(239) 国立公園内の駐車場再整備工事の実施に当たり、転落防止柵の設計が適切でなかったため、駐車場利用者の転落を確実に防止できるとされている柵高になっておらず、また、積雪により損壊するおそれがある状態となっており、工事の目的を達していなかったもの

| 工 事 名 | 平成31年度見返峠駐車場再整備工事(第1期) |
| 工 事 の 概 要 | 十和田八幡平国立公園内の見返峠駐車場を再整備するために、園路広場の整備、転落防止柵の設置等を行うもの |

(参考図2)

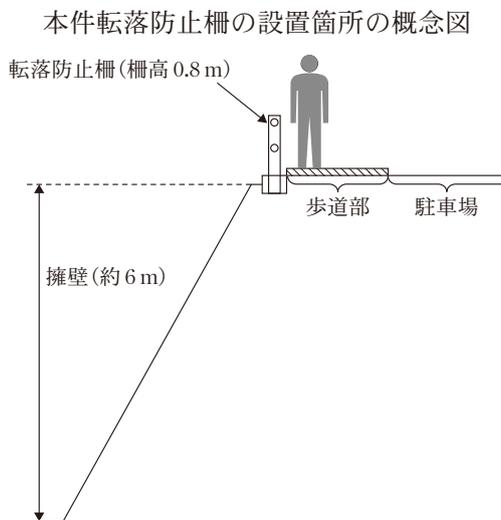
事務所は、本件転落防止柵の設計に当たり、その柵高について、景観に支障が生ずるおそれがあること及び既設の転落防止柵の柵高が0.8mであったことから、設置基準における特段の理由を適用するとして、標準より低い0.8mの転落防止柵を設置することとしていた(参考図2参照)。

本件転落防止柵を設置した駐車場は、自動車等で訪れることができる国立公園内の景勝地に位置し、展望台も併設されているなどのため、国内外からの多数の観光客の来訪により、歩道部は人が密集し滞留する可能性がある場所となっている。また、転落防止柵の外側が崖地であり、利用者が転落するなどの危険が予測されることから、事務所が設置基準における特段の理由を適用するとして転落防止柵の柵高を標準より低い0.8mと設計して設置していたことは、転落防止対策として十分であるとはいえない。そして、これらの現地の状況を踏まえると、本件転落防止柵については、技術指針において原則とされ、設置基準において利用者の転落を確実に防止できるとされている1.1mの柵高として転落防止対策を十分に図る必要があったと認められる。

また、事務所は転落防止柵の支柱間隔を1.0mから1.5mへ変更することを承諾していたが、支柱間隔が1.5mの場合の積雪許容高は2.22mであり、設計積雪深である2.9mを下回っていた。そこで、支柱間隔1.5mの転落防止柵の横木に対して設計積雪深2.9mにおける積雪荷重により生ずる曲げ応力度を算出すると42,843N/cm²となり、許容曲げ応力度23,500N/cm²を大幅に上回っていて、応力計算上安全とされる範囲に収まっておらず、積雪により損壊して転落防止のための機能が損なわれるおそれがある状態となっていた。

したがって、本件転落防止柵は、設計が適切でなかったため、駐車場利用者の転落を確実に防止できるとされている柵高になっておらず、また、積雪により損壊するおそれがある状態となっていることから、工事の目的を達しておらず、これに係る工事費相当額4,705,099円が不当と認められる。
